Abschlußbericht

## " Wissenschaftliche Begleitung der dezentralen Abwasserentsorgung der Bergwachtdiensthütte am Rabenkopf, Bergwacht Penzberg"

Hochschule für Technik, Wirtschaft und Kultur Leipzig  
Institut für Wasserbau und Siedlungswasserwirtschaft  
Prof. Dr.-Ing. Hubertus Milke

Bild 1: Auf- und Grundriß der Abwasserreinigungsanlage

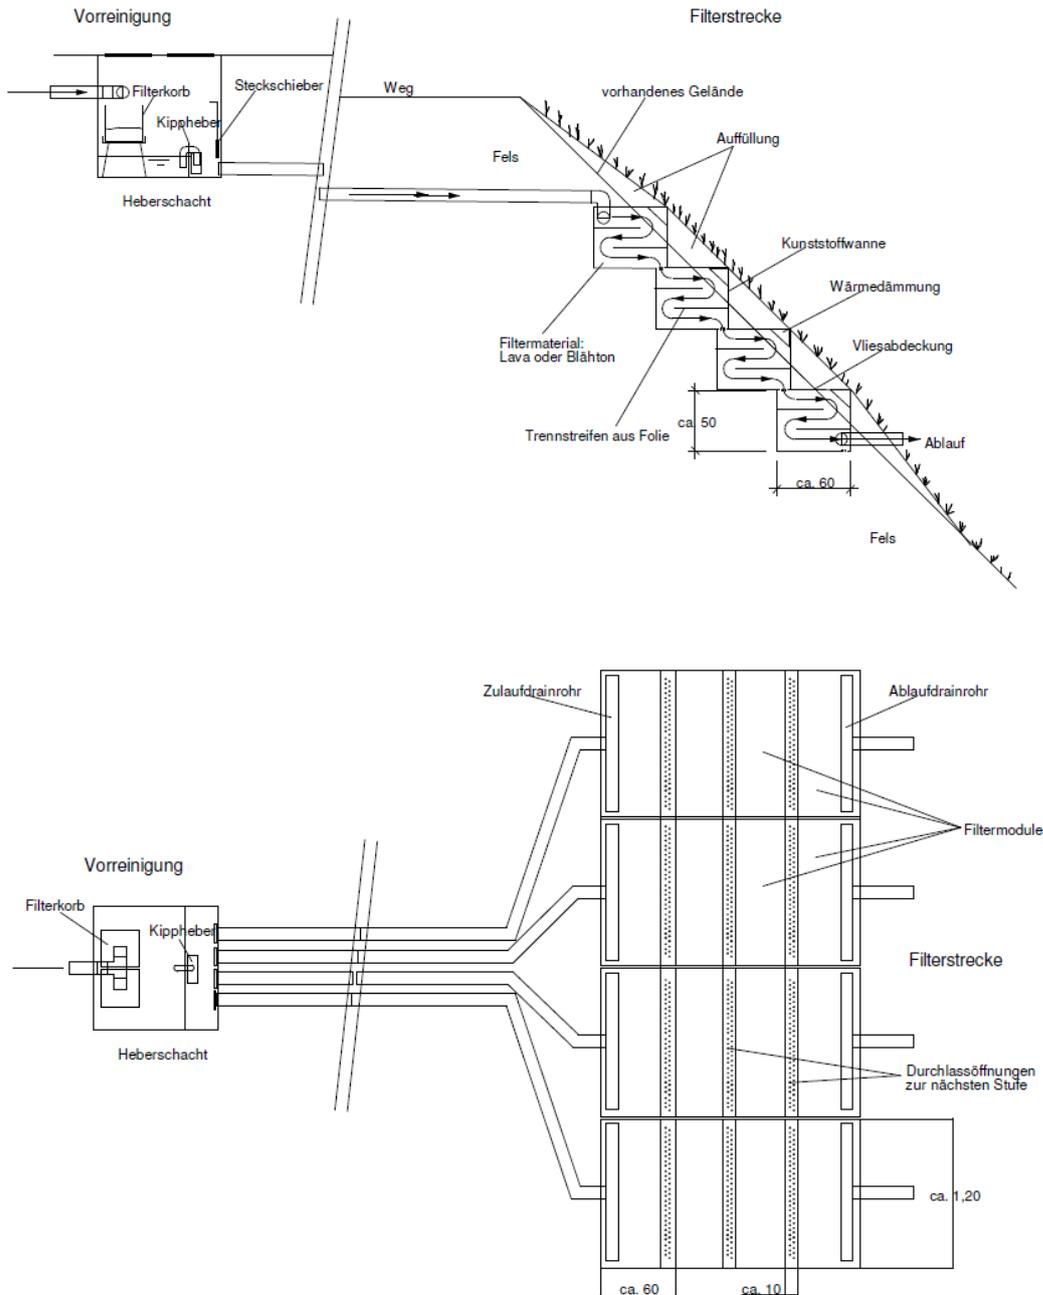
Auf Grund der in Wirklichkeit geringeren Hangneigung, als die vom Ingenieurbüro angenommen wurde, wurden die Behälter doppelt so tief ausgeführt, weshalb (gegenüber der Zeichnung in Bild 1) nur 2 Behälter im Gelände angeordnet wurden.

Bild 6: Umbauskizze des Einlaufbereiches des rechten Kaskadenkörpers

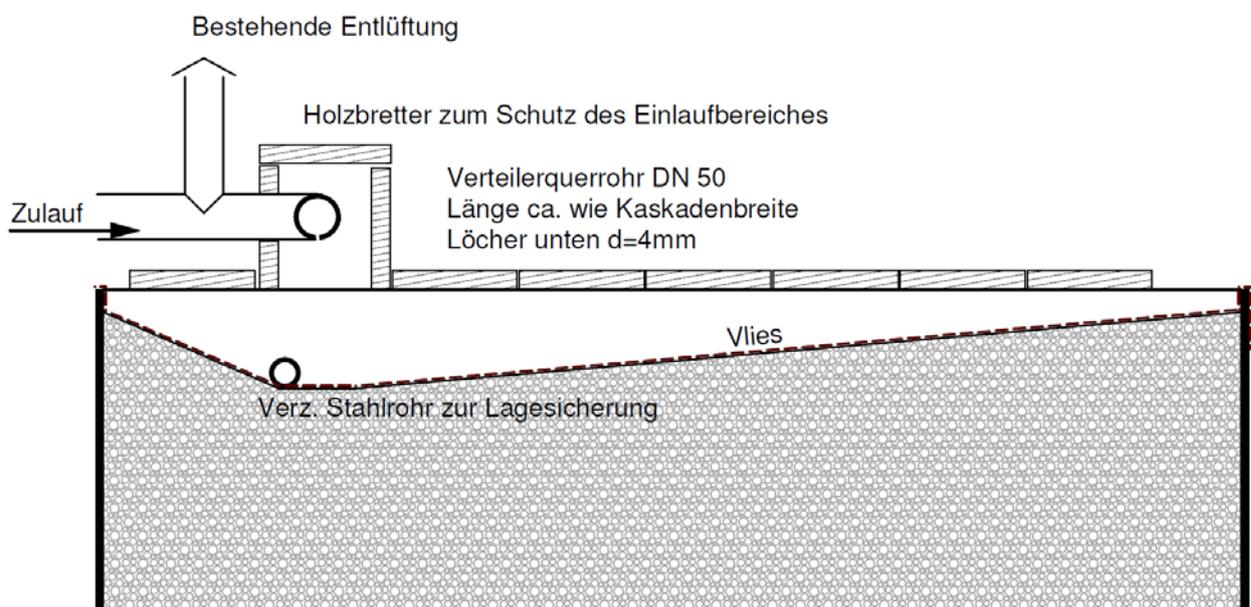
- Bei länger anhaltendem Abwasserfluss sickert das Wasser auf der Vliesoberfläche des ersten Behälters nicht so durch das Vlies, sondern staut auf, bis es auf die Oberfläche (nicht ins anschließende Gelände) des zweiten Behälters überläuft. (Bild 4)
- Im Probeentnahmeschacht steht das Wasser, ein Unterstellen einer Probeentnahmeflasche ist nicht möglich. (Bild 5)

- Der Einbau des Wasserzählers ist Anfang nächster Saison vorzunehmen und die Zählerstände bei Probeentnahme zu dokumentieren.
- Bei der Dokumentation der Abwasseranalysen soll immer noch die Belastungssituation mit Beschreibung z.B. der Anzahl der Personen, eventueller Feierlichkeiten mit großem Besucherandrang, o.ä. dokumentiert werden.
- Der Kippheber ist so umzubauen, dass er einen schwallartigen Abwasserstoß gewährleistet.
- Die Abwasserstränge Nr. 2 bis 5 sind zu schließen, lediglich der von unten gesehen rechte Bodenkörperfilter soll im nächsten Jahr beschickt werden.
- Die Versickerungssituation in dieser Kaskade ist nicht zufriedenstellend. Deshalb soll der Einlauf und die Versickerungsoberfläche wie auf unten stehender Skizze (Bild 6) gestaltet werden.
